SERVICE BULLETIN

AUSTAUSCH DES BENZINDRUCKREGLERS KPL. TNR. 887130 FÜR ROTAX® MOTOR TYPE 914 (SERIE) SB-914-040

BILD 1

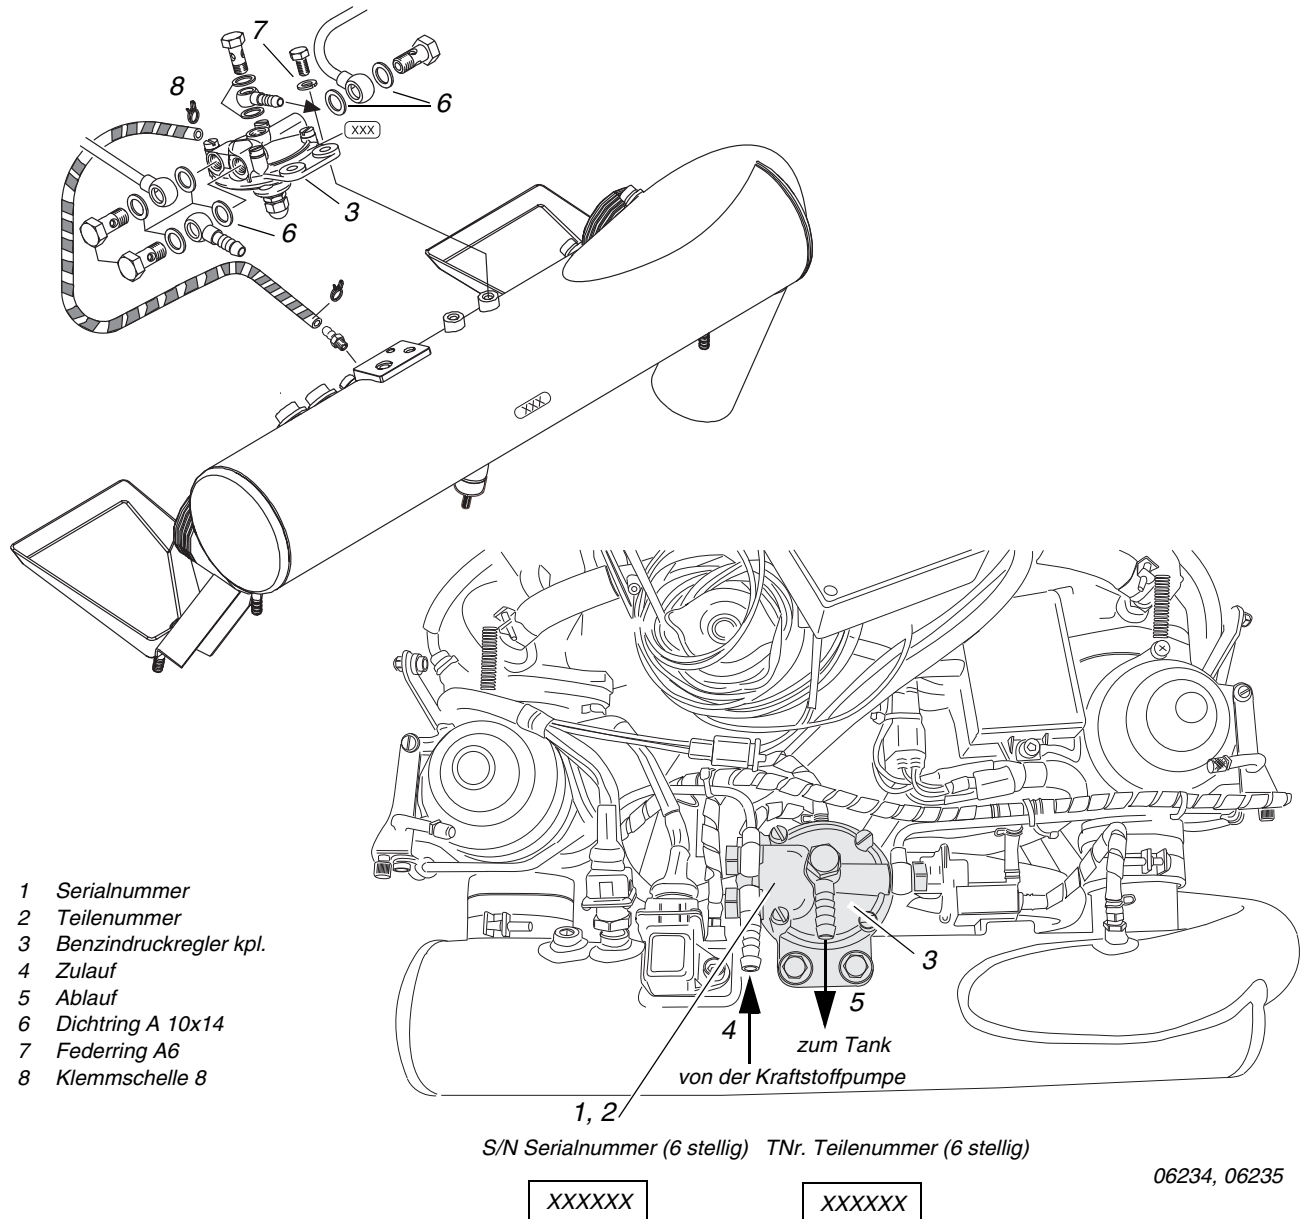
- ◆ **HINWEIS:** Die jeweilige Seriennummer (1) und die Teilenummer (2) des Benzindruckreglers (3) ist auf dem Benzindruckreglerflansch ersichtlich (siehe Bild 1).

Vereinzelte Fertigungsabweichungen am Gewinde des Benzindruckreglers könnten in späterer Folge zu leichten Undichtheiten im Bereich der Hohlschraube für die Retourleitung zum Tank führen.

1. Sichtkontrolle des Benzindruckreglers kpl. (1).
2. Demontage des alten Benzindruckreglers kpl. gemäß entsprechendem Wartungshandbuch.
3. Montage des neuen Benzindruckreglers kpl. gemäß entsprechendem Wartungshandbuch.

1. Kontrolle des Kraftstoffdruckes (ca. 250 hPa über dem Airboxdruck). Gegebenenfalls Einstellen des Kraftstoffdruckes gemäß entsprechendem Wartungshandbuch.
